DIRECTION DES ÉVALUATIONS ENVIRONNEMENTALES

**Rapport d'analyse environnementale
pour le projet de restauration du seuil naturel du lac Joseph
sur le territoire de la municipalité d'Inverness
par la Municipalité régionale de comté de l'Érable**

Dossier 3211-01-061

Le 29 mai 2012

FIGURE 3 : HAUTEUR (M) DU NIVEAU DE L'EAU DU LAC JOSEPH EN PÉRIODE D'ÉTIAGE ($Q = 1,4 \text{ m}^3/\text{s}$) ET DE CRUE ($Q = 168 \text{ m}^3/\text{s}$) AVANT ET APRÈS LA MISE EN PLACE DU SEUIL

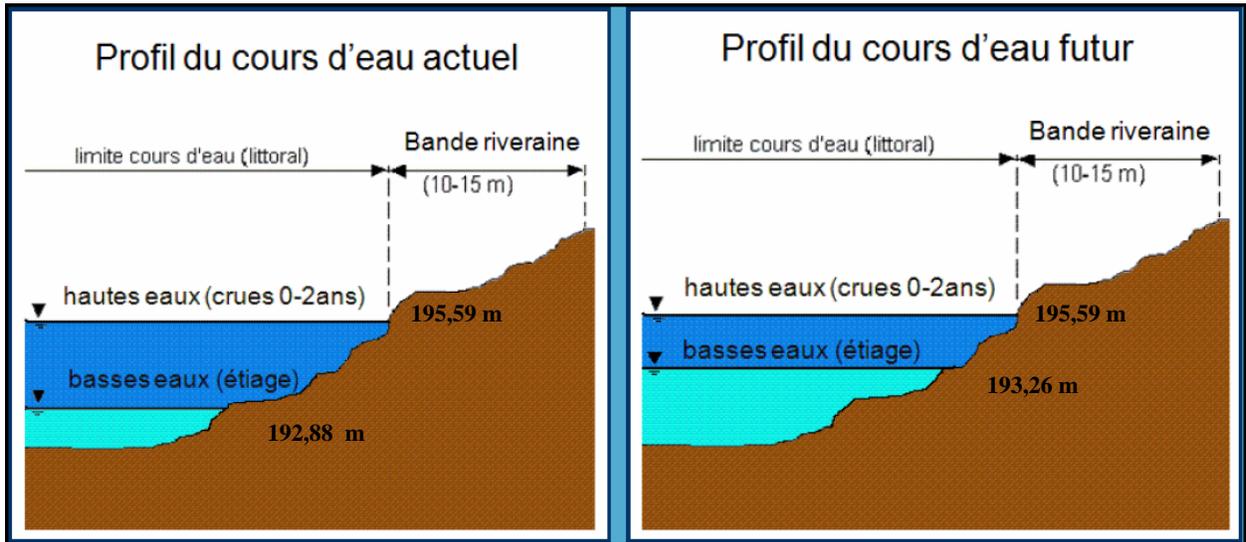
Le seuil, d'une largeur de 50 m et d'une hauteur de 3 m, serait submergé et en grande partie enfoui sous le lit de la rivière. Puisqu'il s'agit d'un seuil submergé, son influence sur le rehaussement du niveau de l'eau serait plus importante avec la diminution des débits. Il aurait comme effet de rehausser le niveau de l'eau dans le lac d'environ 0,38 m lors des débits d'étiage 2 ans ($Q = 1,4 \text{ m}^3/\text{s}$) et de 0,31 m en condition de débit médian estival, c'est-à-dire le débit calculé et dépassé 50% du temps entre le 1^{er} juin et le 30 septembre ($Q = 5,5 \text{ m}^3/\text{s}$). L'augmentation des niveaux de l'eau au droit du seuil dans la rivière Bécancour (Point A : Figure 2) serait de 0,58 m lors du débit d'étiage 2 ans et de 0,41 m au débit médian estival. L'influence du seuil se ferait ressentir environ 86 % du temps en période estivale. À un débit supérieur à $34 \text{ m}^3/\text{s}$, le seuil n'aura plus d'effet sur la hauteur de la colonne d'eau. En effet, pour des débits supérieurs à $34 \text{ m}^3/\text{s}$, un rétrécissement naturel de la rivière Bécancour situé en aval de la confluence avec le ruisseau Bullard cause l'ennoiement du seuil et contrôle les niveaux d'eau en amont. Les niveaux d'eau atteints en crues ne seront donc pas influencés par le seuil, puisque le débit atteint en crues (Débit de crue 2 ans = $168 \text{ m}^3/\text{s}$) est supérieur au débit d'influence du seuil. Les travaux en eau pour la réalisation du projet, d'une durée approximative de 4 semaines,

FIGURE 5 : COTE D'ÉLEVATION DE LA TERRE AGRICOLE SITUÉE EN RIVE DROITE AU DROIT DU SEUIL

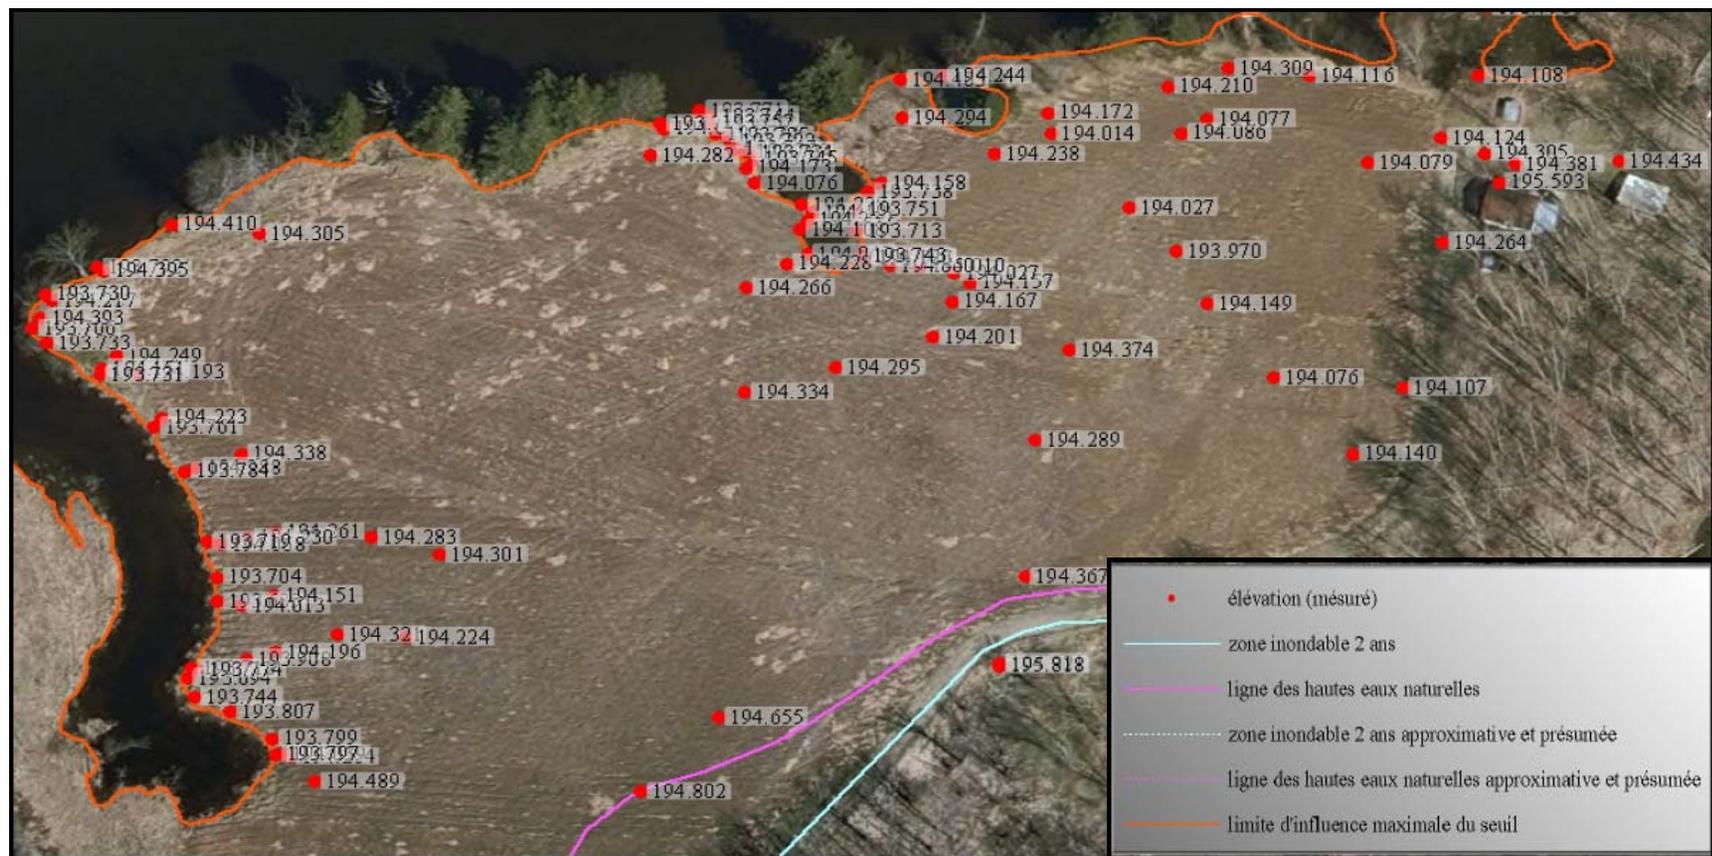
Cette problématique a été examinée par l'initiateur qui a procédé à une analyse afin de vérifier si le rehaussement prévu du niveau de l'eau en période d'étiage a une influence sur la culture de la terre située en rive droite de la rivière Bécancour. L'initiateur a d'abord procédé à des relevés de terrain afin de mieux connaître la topographie des lieux. Ces relevés varient entre 193,77 m et 194,85 m (MRC de l'Érable, 1^{er} février 2012). Les élévations les plus basses se situent généralement le long de la rivière. La figure 5 illustre la position de ces élévations sur la terre agricole, ainsi que la ligne qui représente la limite d'influence maximale du seuil (ligne orange). Cette ligne indique l'élévation maximale que le niveau d'eau de la rivière pourra atteindre sous l'influence du seuil.

Ces informations nous permettent de constater que le rehaussement du niveau de l'eau suite à la mise en place du seuil n'aura pas d'influence significative sur les débordements d'eau en comparaison avec les conditions actuelles. De plus, une bande de végétation naturelle se retrouve en bordure de la rivière et les premiers mètres derrière cette bande ne sont pas cultivés étant donné qu'en bordure de la rivière, la terre n'est actuellement pas propice à la culture. L'ensemble de la terre agricole est, de plus, situé en zone inondable de récurrence 2 ans et donc possède déjà des contraintes de culture particulières.

En se basant sur l'analyse de l'influence du seuil sur l'inondation de la terre agricole et la conclusion de la CPTAQ, l'équipe d'analyse conclut que le seuil n'aura pas d'effet significatif sur l'exploitation de la terre agricole.

FIGURE 6 : LOCALISATION DES FRAYÈRES POTENTIELLES

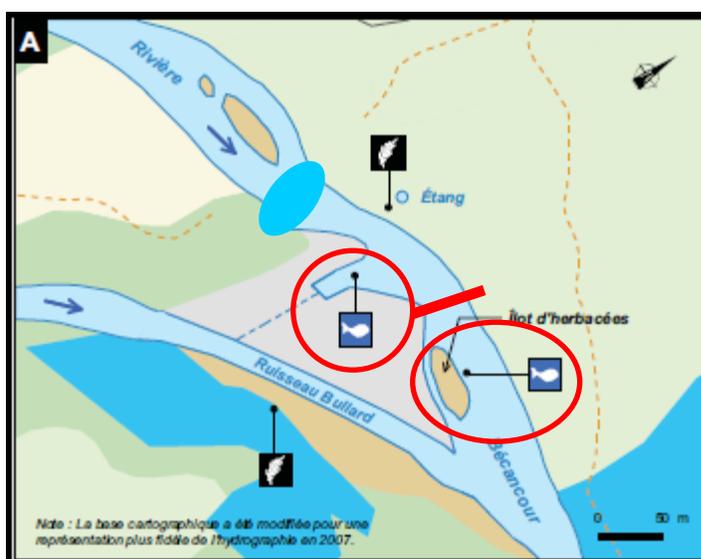
L'initiateur a d'ailleurs localisé deux frayères potentielles à omble de fontaine à proximité de l'ouvrage projeté. La première (environ 25 m²) se situe dans le bras mort de l'ancienne embouchure du ruisseau Bullard et la deuxième, d'une superficie plus considérable (environ 196 m²), se situe en amont de l'embouchure actuel du ruisseau Bullard, près d'un îlot d'herbacés dans la rivière Bécancour (Figure 6).

La mise en chantier du seuil sur la rivière Bécancour est susceptible d'occasionner une remise en suspension de sédiments qui pourrait affecter le potentiel de ces habitats. En effet, il est possible que des particules fines se déposent sur les frayères et en diminuent leur qualité.

À la suite d'une discussion avec l'initiateur du projet et une vérification sur le terrain du potentiel de fraie de ces milieux, l'initiateur affirme, dans une lettre datée du 21 avril 2011 (Lettre de M. Rick Lavergne), que le site d'une superficie de 25 m² de potentiel de fraie pour l'omble de fontaine est situé dans un bras mort de la rivière Bécancour et ne sera, par conséquent, pas affecté par le projet. Il nous informe, de plus, que le site principal d'une superficie de 196 m² n'est pas considéré comme un site important pour la fraie de cette espèce. Il affirme qu'« Afin que la fraie pour l'omble de fontaine atteigne un taux de succès important, il est essentiel que les sédiments de la frayère soient stables du 5 octobre au 15 avril de l'année suivante. » Compte tenu que la dynamique sédimentaire à cet endroit est très active et qu'il est possible de constater un déplacement du substrat à chaque année, il est probable que cette zone ne soit pas très utilisée par l'omble de fontaine. Le MRNF a corroboré ces informations en

L'initiateur mettra en place des batardeaux étanches afin de limiter la dispersion des particules fines. L'initiateur a, de plus, pris engagement d'effectuer les travaux en eau lors des débits d'étiage, soit entre le 15 juin et le 15 septembre, afin de limiter la dispersion des particules et d'éviter les périodes d'activités biologiques sensibles pour les poissons. Il a aussi pris engagement de restaurer à l'état naturel les secteurs remaniés (GROBEC, mars 2009). Ces mesures d'atténuation nous satisfont considérant que la frayère située en aval des travaux ne semble pas être un habitat de grande importance.
